**Avis délibéré de la Mission régionale
d'autorité environnementale de Bretagne sur
le projet d'exploitation de la carrière de Kerléac'h
sur la commune de Guissény (29)**

n°MRAe 2021-009307

Avis délibéré n° 2021APB55 du 18 novembre 2021

Avis complémentaire à l'avis n°2020-008412 du 3 décembre 2020

Topographie et circuit des eaux de la carrière – état initial
(source : étude d'impact version 2020)

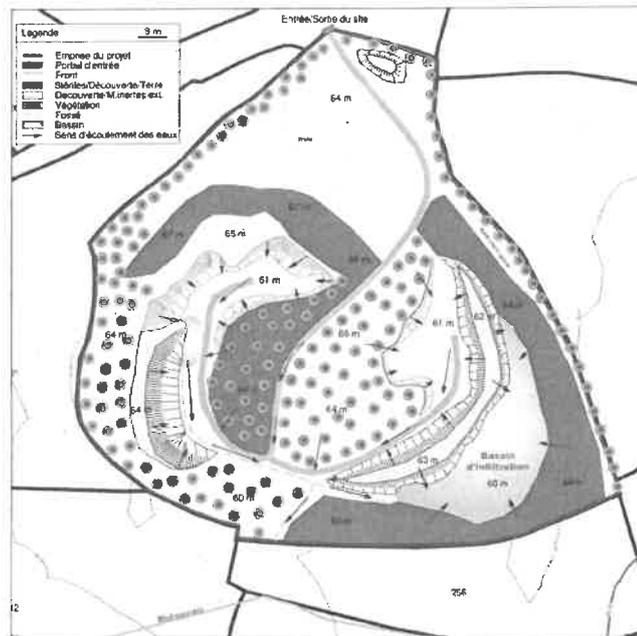
L'Ae avait demandé, dans son avis précédent, que des précisions soient apportées sur les rejets d'eaux via un fossé qui devait être comblé (quantité, nature), ainsi que sur le ruisseau dans lequel les rejets étaient réalisés. Or le nouveau dossier ne fait plus aucune mention de ce fossé. Il indique simplement que toutes les eaux de ruissellement de la carrière seront dirigées vers le bassin d'infiltration. Ainsi, il n'est pas possible à la lecture de ce nouveau projet de savoir si le circuit des eaux est modifié ou non par rapport à la situation actuelle et si le ruisseau en contrebas peut être impacté.

Il est attendu que le porteur de projet apporte des éléments permettant de comprendre la modification de l'état initial de ce projet. En effet, les évolutions prévues sont susceptibles d'engendrer des effets nouveaux sur les quantités et la qualité des eaux superficielles, mais aussi sur les eaux du ruisseau et sur les zones humides. Le cas échéant, des précisions liées au comblement du fossé sont attendues. Il conviendra ainsi d'analyser l'évolution prévisible de l'environnement, ainsi que les effets du projet sur le milieu récepteur, avant/après comblement du fossé.

L'Ae recommande de compléter l'étude d'impact avec l'analyse des incidences du projet sur les quantités et la qualité des eaux superficielles ainsi que sur les eaux du ruisseau et les zones humides, même si le fossé a depuis été comblé.

Circuit des eaux du site après le comblement du fossé et avant régalinge des matériaux inertes (source : étude d'impact version 2021)

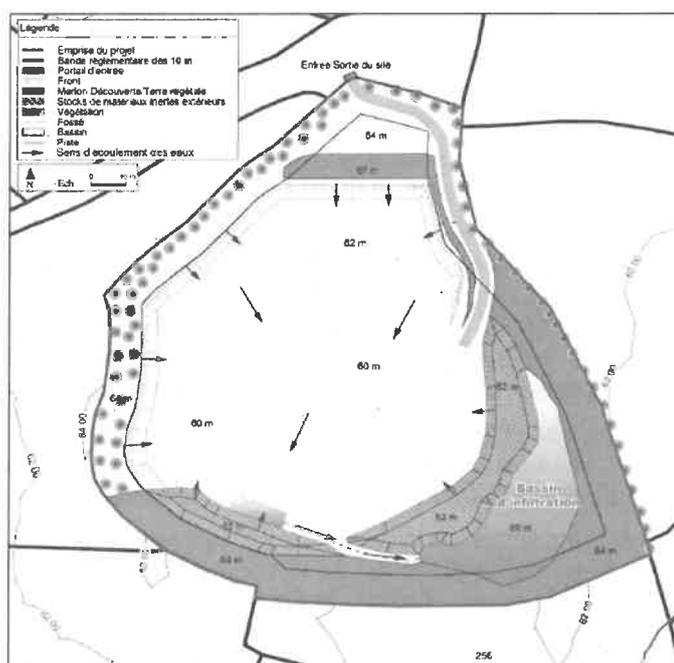
La remise en état présentée dans le dossier prévoit un « reverdissement » du fond de fouille et le maintien d'un petit plan d'eau sur la partie est de la zone d'extraction. Si les déchets inertes déjà présents sur le site sont effectivement régalez, le dossier présente ici une incohérence, le fond du plan d'eau et le fond de fouille reverdi semblant se trouver à une cote identique (ici à 60 m NGF).

Dans ces conditions, il ne serait pas possible de maintenir un petit plan d'eau. Les incidences environnementales liées à l'étalement des eaux sur un périmètre plus large (probablement l'ensemble du fond de fouille) ne seraient alors plus les mêmes (modification de la flore et de la faune, modification de l'aspect paysager). **Le projet de remise en état nécessite ainsi d'être clarifié.**

À la lecture du projet modifié, l'Ae s'interroge sur les raisons qui ont conduit le porteur de projet à rectifier l'état initial sans explication particulière (suppression du fossé qui évacuait une partie des eaux vers le ruisseau). Dès lors que l'on modifie l'état initial, les effets environnementaux seront en effet forcément différents (biodiversité du fond de fouille, fonctionnalité du ruisseau et des zones humides notamment).

Topographie et circuit des eaux de la carrière (source : étude d'impact).

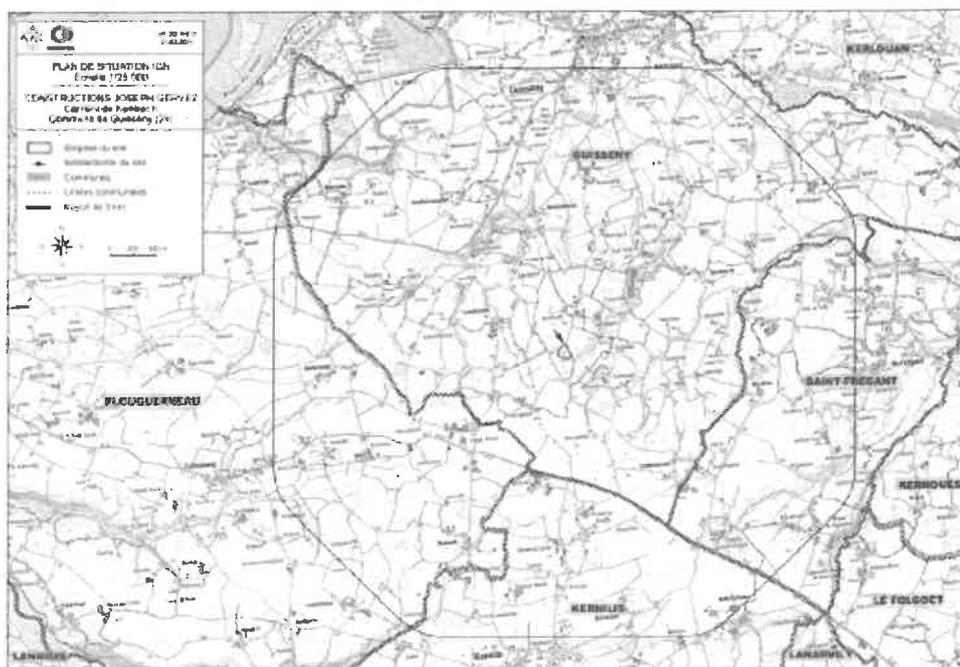
La partie sud du site d'extraction comprend un bassin d'infiltration qui recueille les eaux de ruissellement. Une partie des eaux de ce bassin transite actuellement par un fossé et alimente un ruisseau temporaire. Ce dernier est bordé de part et d'autre de zones humides avec des pâtures à bovins. Le projet prévoit le comblement de ce fossé.

La configuration initiale du site (avant ouverture de la carrière et jusqu'à aujourd'hui) permettait une alimentation du ruisseau et indirectement des zones humides qui lui sont associées. Le projet prévoyant une modification du fonctionnement hydraulique du site notamment par le comblement du fossé entre le bassin de filtration et le ruisseau, les eaux de ruissellement du site de la carrière n'y seront plus déversées.

Sur ce point, l'étude d'impact omet de préciser la quantité d'eau actuellement recueillie dans ce ruisseau ce qui permettrait pourtant d'estimer si ces rejets contribuent significativement à son alimentation. Dans cette éventualité, une rupture d'alimentation du ruisseau, et indirectement des zones humides qui lui sont associées, pourrait entraîner des conséquences notables sur le bon fonctionnement de ces milieux et sur la biodiversité, au niveau du secteur du projet, mais aussi plus en aval. Ainsi, bien que le projet ne représente qu'une petite partie du bassin versant, et dans l'objectif de concourir à une gestion équilibrée de la ressource en eau, il y a nécessité de veiller à

L'Ae recommande de présenter une analyse des effets du projet sur l'alimentation en eau du ruisseau et des zones humides associées, en phase d'exploitation et lors de la remise en état du site. Les mesures de gestion des eaux pluviales du site devront être adaptées en conséquence.
